GRANSKNINGSUTLÅTANDE

Detaljplan för fastigheter 16:3, 16:8, 16:7, 16:9 - Mejerigatan

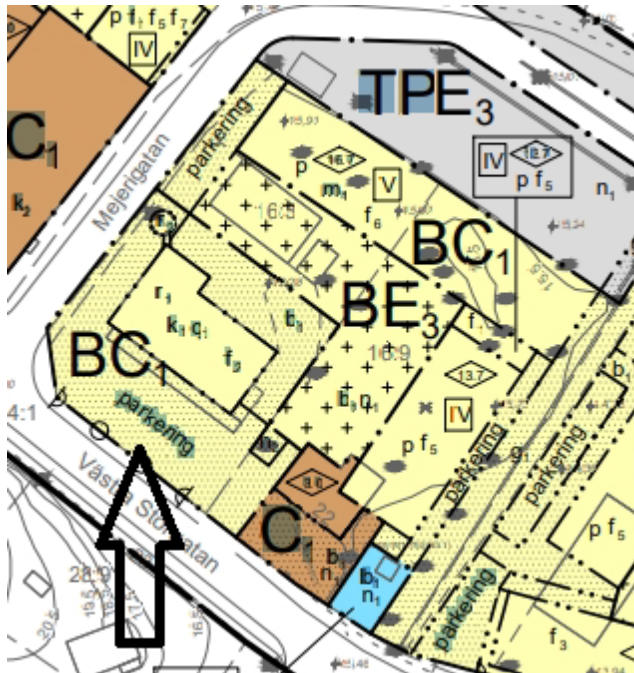
- VA-enheten bedömer att även detta område bör ha markeringen "n1"

Fastighetsägaren kommer äga och förvalta dagvattenmagasinen. Vilka tekniska anläggningar som behöver vara utbyggda innan nya byggnader tas i bruk avgörs i samband med bygglovsprövning. Kommunen bedömer inte att parkeringen på bilden behöver omfattas av bestämmelsen n1.
